Préstamo BID N° 3249/OC-AR
Programa de Gestión Integral de Residuos Sólidos Urbanos
Licitación Pública Nacional N° 3/2021

Contratación del diseño, construcción y operación de Ecoparque Ambiental Chascomús

Enmienda N°3/2021

**CROQUIS S/TITULO Y
UBICACION ZONA DE GASODUCTO ESCALA 1:20000**

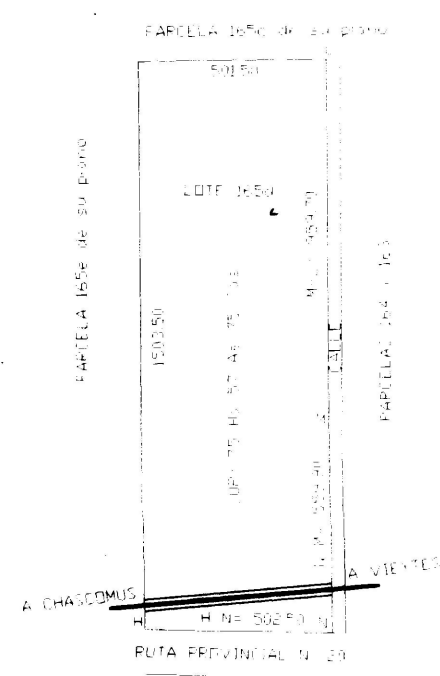
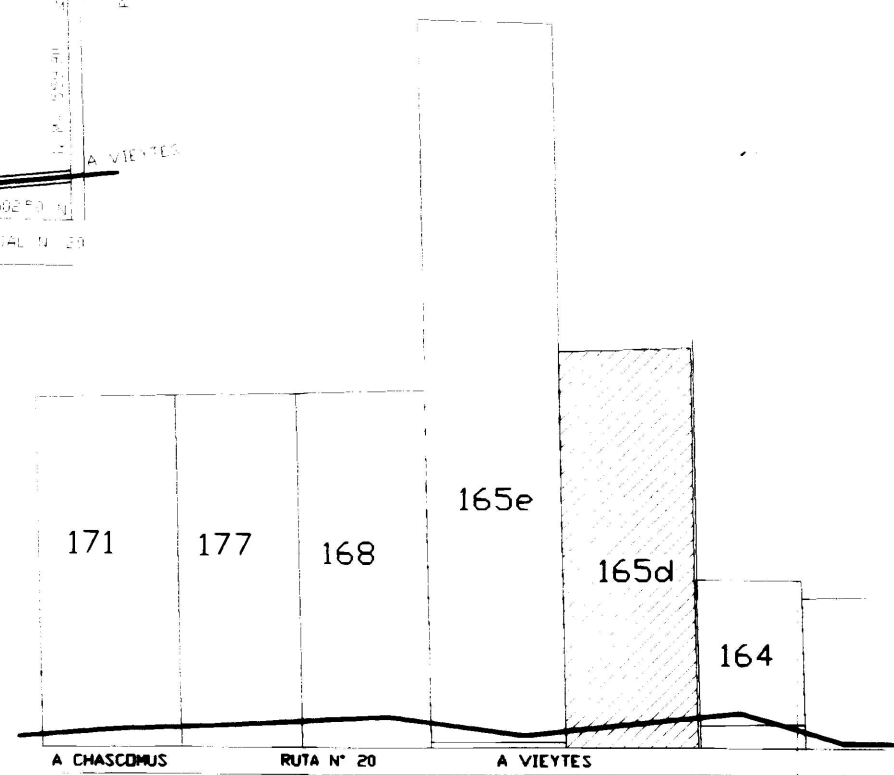
Consulta 30: Se solicita Plano de Mensura del terreno, presentado en el Pliego de Licitación, página 178, de forma nítida y visible, donde se puedan apreciar las consideraciones de interferencia del gasoducto que atraviesa el predio.

Respuesta: Se adjunta a la presente el plano solicitado.
